**Verslag huishoudelijke elektrische installatie op laagspanning en zeer lage spanning****Algemeen:**

Referentie: 009-20260304-03	Datum controle: 04/03/2026
Keurder: 009

Eigenaar:	Onbekend	EAN-code:	Onbekend
Adres installatie:	Rassel 21 bus teller 3, 1780 - Wemmel	Nummer teller(s):	32135242
		Distributienetbeheerder installatie:	Fluvius
Datum uitvoering installatie:			
☒ Vóór 01/10/1981			
☐ Tussen 01/10/1981 en 01/06/2020			
☐ Vanaf 01/06/2020			
Type:			
☒ Wooneenheid ☐ Niet-huishoudelijk ☐ PV ☐ Batterij ☐ Laadpaal

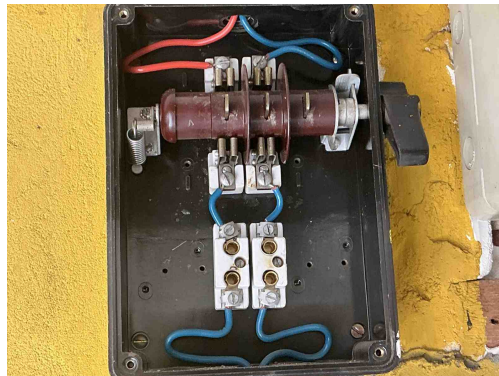
B30 - De houder van de beveiliging in een huishoudelijke ruimte is niet voorzien van aangepaste kalibreerelementen (Boek1: 5.3.5.5).

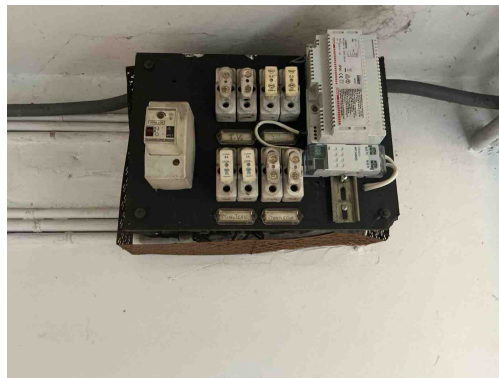
C03 - Geshunteerde beveiligingen zijn verboden (Boek 1: 9.5).

A05 - De waarde van de spreidingsweerstand van de aardverbinding is te hoog (Boek 1: 5.4.2).

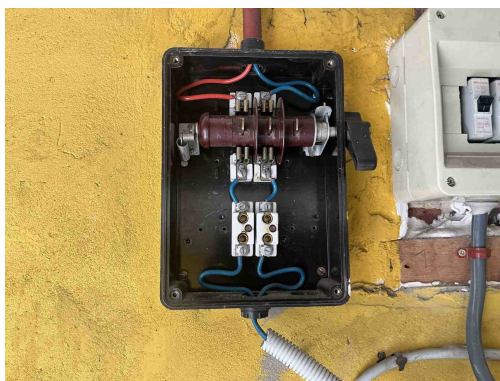
B03 - Het elektrisch verdeelbord (klasse I) is niet met de beschermingsgeleider verbonden (Boek 1: 4.2.4.3).

B06 - Het elektrisch verdeelbord heeft niet de minimale beschermingsgraad IPXX-B in een gewone ruimte (Boek 1: 4.2.2.3).

B26 - Het elektrisch bord kon niet gedemonteerd worden (Boek 1: 5.3.5.1).

B29 - Het elektrisch verdeelbord in een huishoudelijke ruimte is niet voorzien van een deur (Boek1: 5.3.5.1).
